**БЮЛЛЕТЕНЬ № 17**  
**ОСНОВНЫХ КОНСТРУКТИВНЫХ ИЗМЕНЕНИЙ**  
**ТРАКТОРОВ**

ООО «ЧТЗ - УРАЛТРАК»

# ТРАКТОРЫ Т10М, Т11, Т12, Т13

Рис. 1.

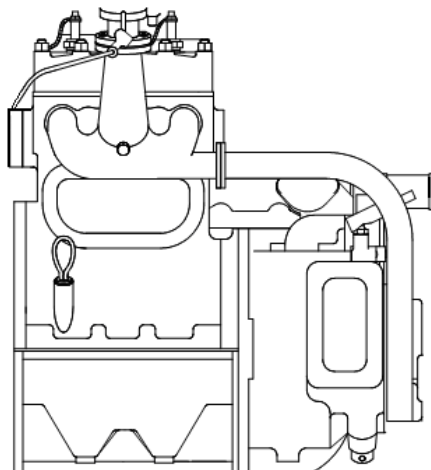
1.1. Для улучшения условий работы оператора выхлоп пускового двигателя П23У отведен вниз в зону картера дизеля Д180 (рис.1).

Рис. 2.

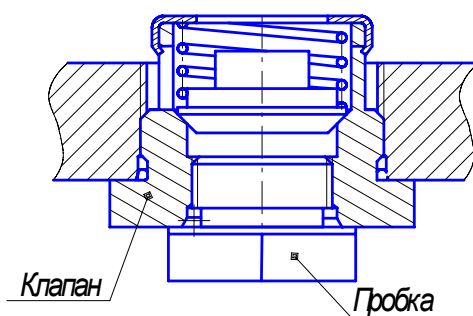
1.2. С целью улучшения условий работы оператора и обеспечения слива моторного масла в тару без потерь сливные пробки картера дизеля заменены клапанами (рис.2), а в ЗИП введен рукав сливной.

Рис. 5

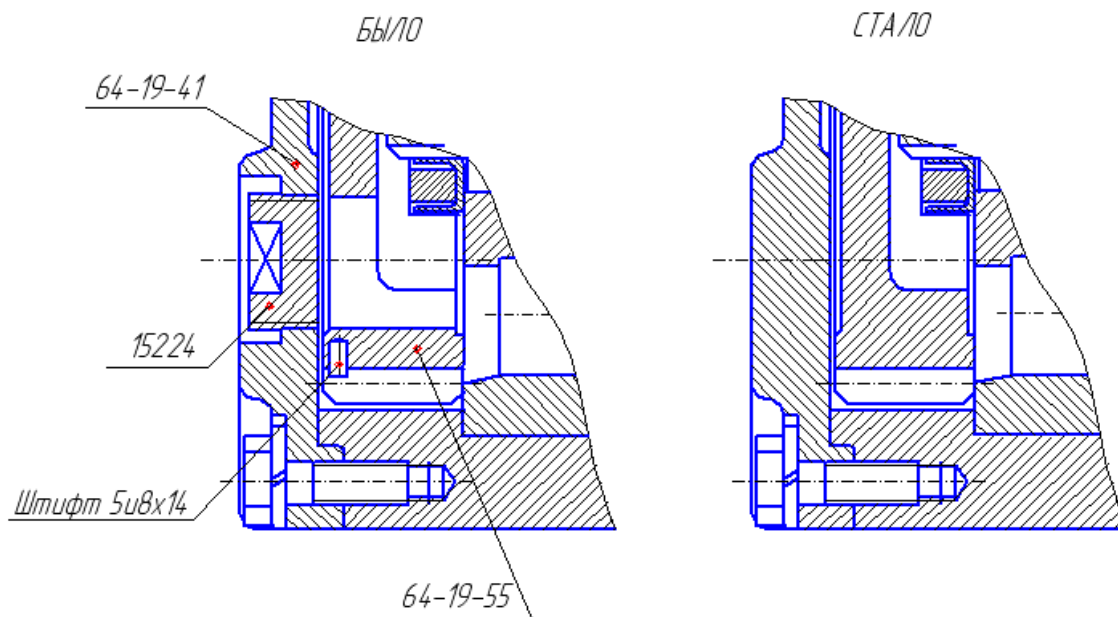
2.4. С целью унификации бортового редуктора, серийного и болотного трактора, убраны детали: смотровая пробка 15224 в крышке 64-19-41, штифт 5u8x14 в муфте 64-19-55 (рис. 5). Взаимозаменяемость сохранена комплектно.

Рис. 6.

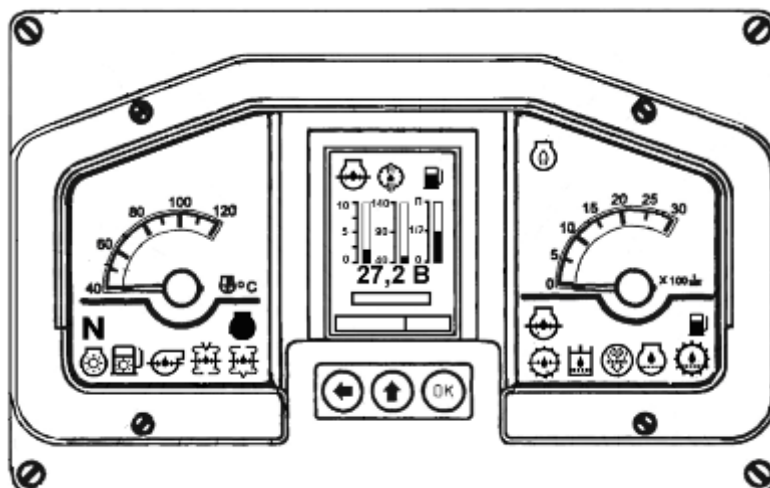
3.1. Ввод в кабину трактора панели приборной ПП-01(рис. 6), предназначенной для контроля работы агрегатов и систем трактора.

Рис. 7.

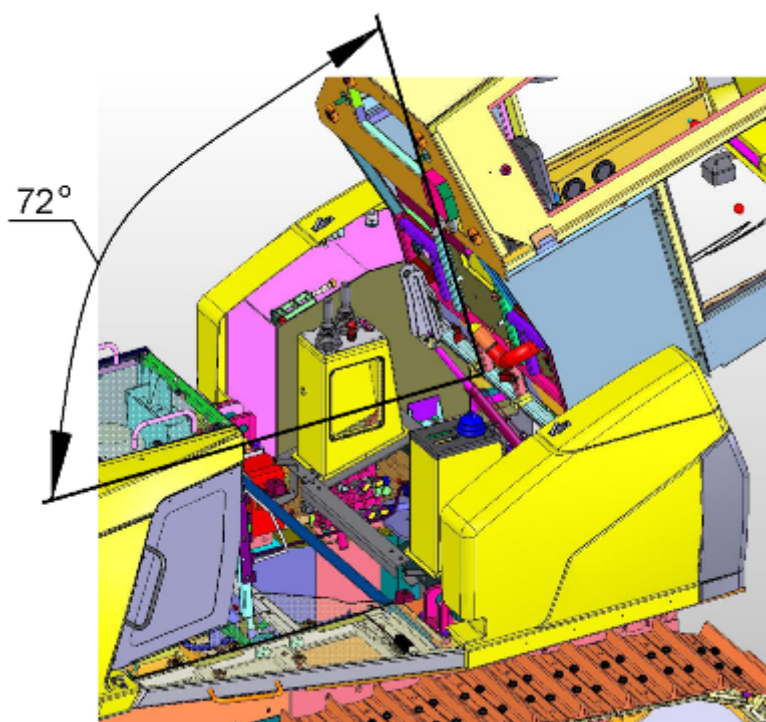
4.3. Для улучшения удобства технического обслуживания гидравлической системы, приводов и трансмиссии трактора Б11 проведены мероприятия по увеличению угла подъема платформы до  $72^\circ$  (рис. 7).

Рис. 8.

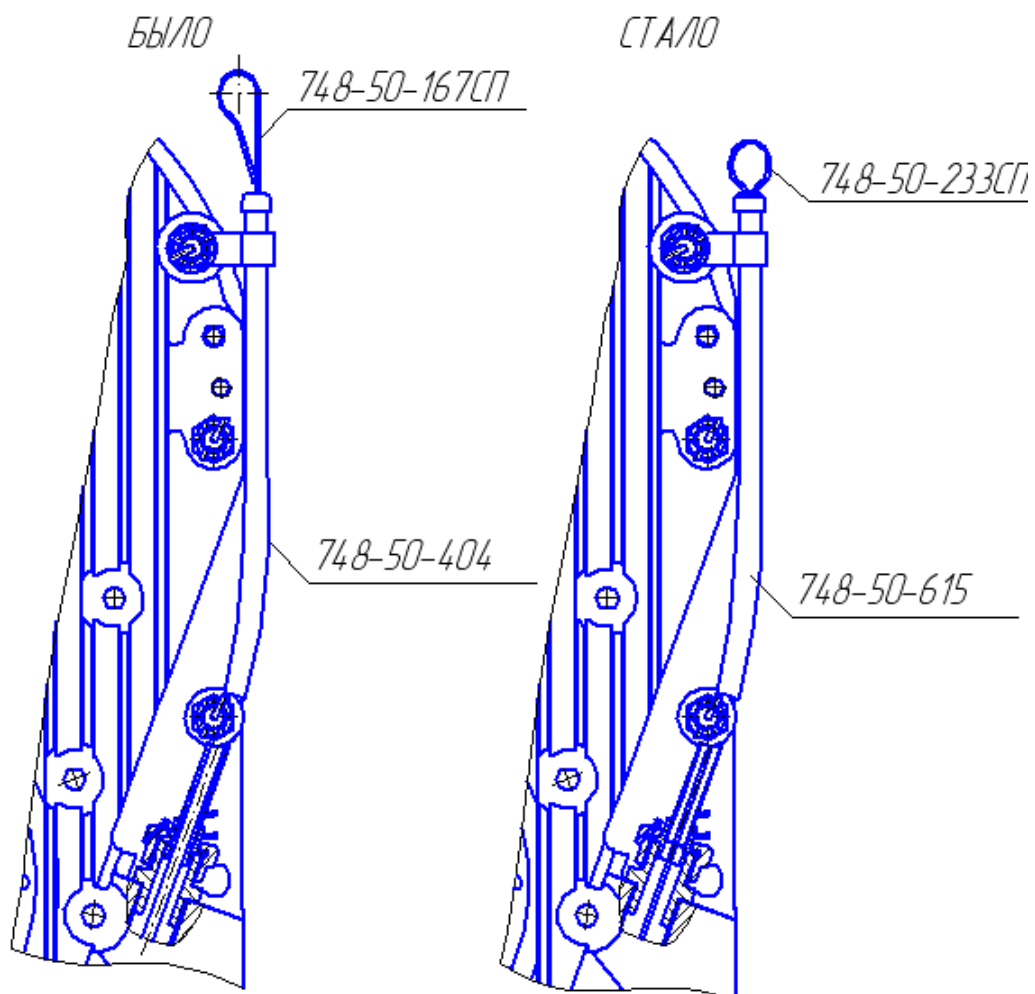
Ввод упрощенной конструкции шупа 748-50-233СП в редуктор привода генераторов 748-50-209СП, 749-50-157СП с целью снижения трудоемкости его изготовления (рис. 8). Взаимозаменяемость сохранена.

Рис. 9.

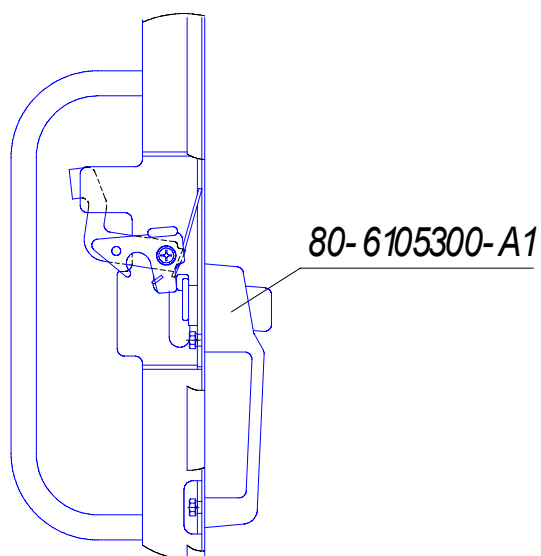
– замки дверей кабины производства ЧТЗ заменены на покупные ручки с замком 80-6105300-А1 производства МТЗ (рис.9).

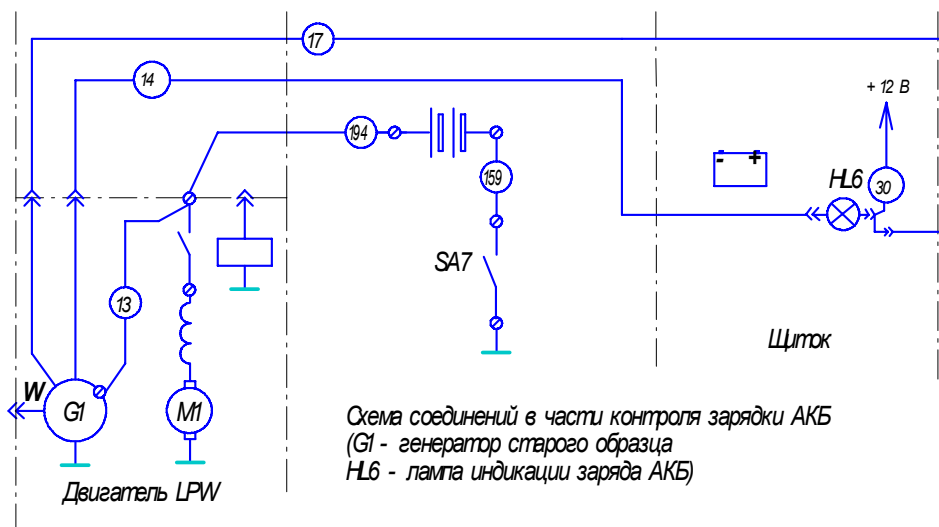
Установлен более надежный гидравлический распределитель МКРН вместо 4-х клапанов ГКЕ. Распределитель МКРН обеспечивает при аварийном режиме работы блокировку перемещения груза и крюка одним клапаном.

Рис.10.

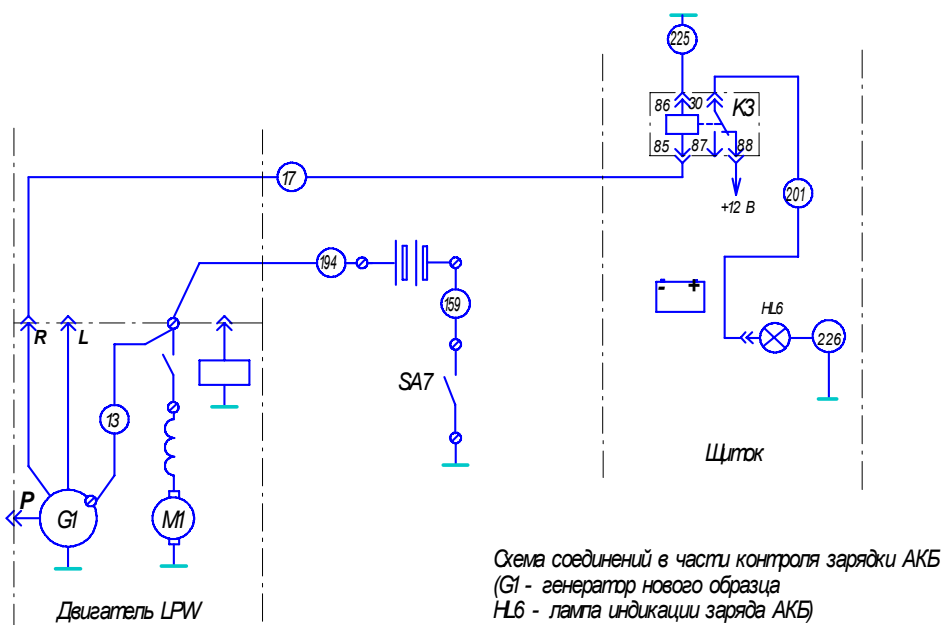
1.1. При установке разных модификаций генератора G1, входящего в состав двигателя LPW, для четкой работы индикации заряда АКБ (лампа HL6) в щиток установлено промежуточное реле K3 (рис. 10).
